监 理 日 记()

工程名称: 西昌市西溪乡大河村20Wwp渔光棚光伏发电项目

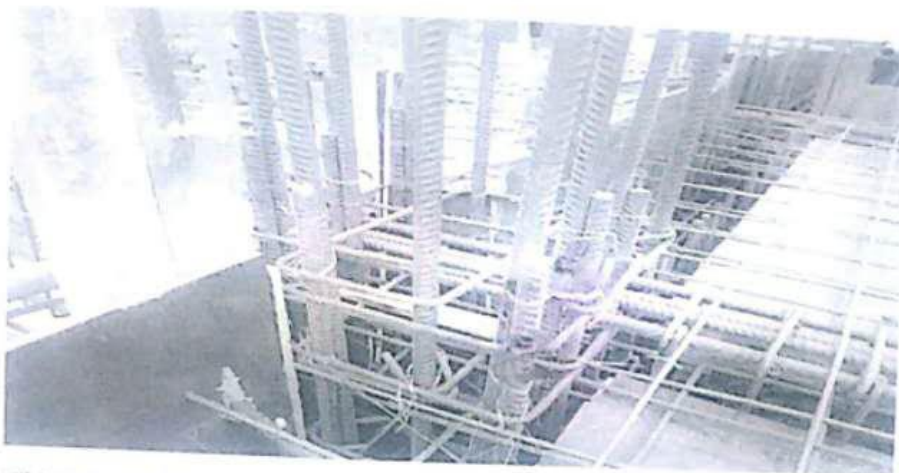
柱钢筋搭接使用点焊不符合规范要求

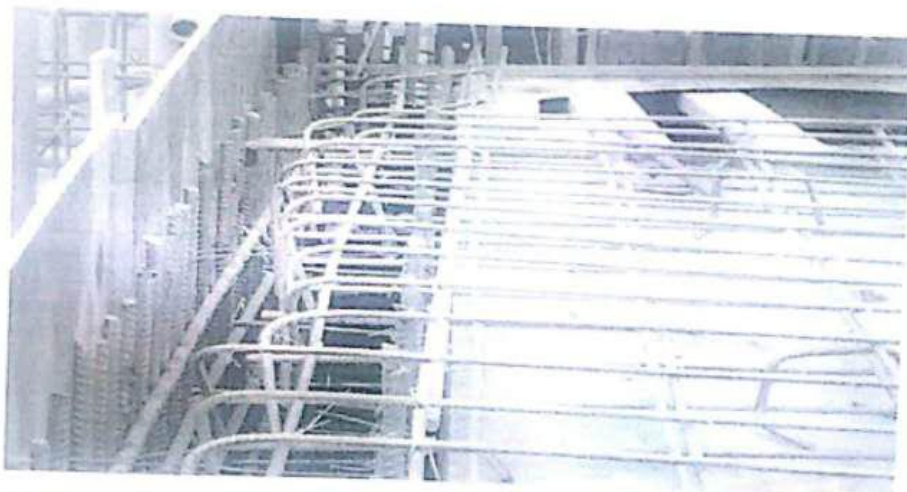
顶部面筋搭接长度不符合规范要求

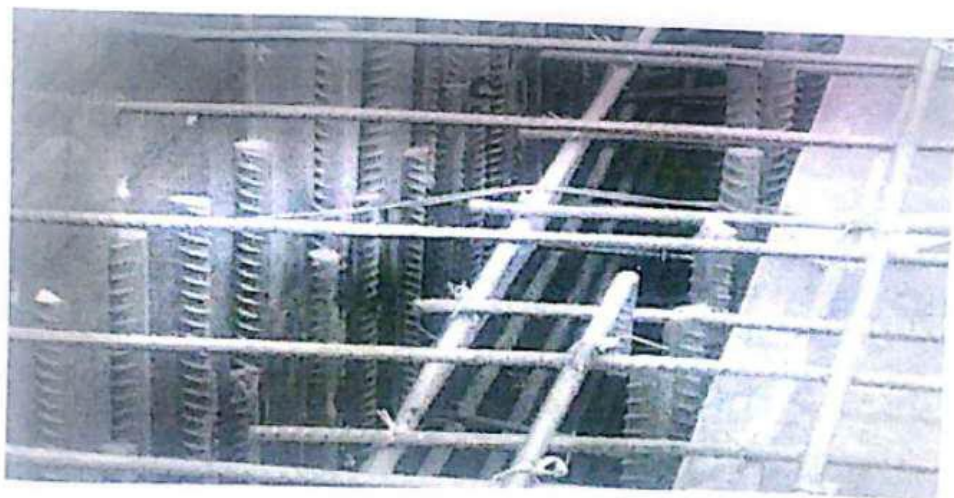
侧墙竖钢筋尺寸不够、无弯钩锚固

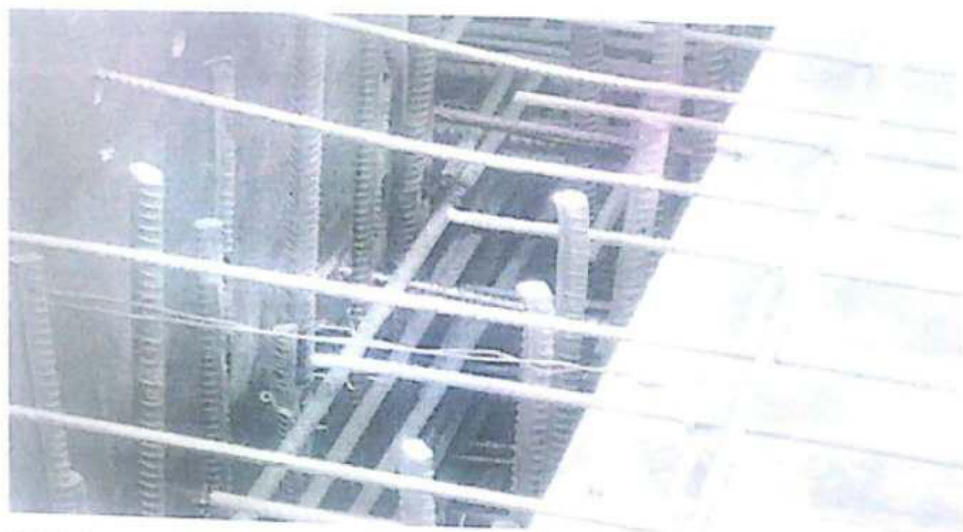
顶部面筋缺少横向钢筋
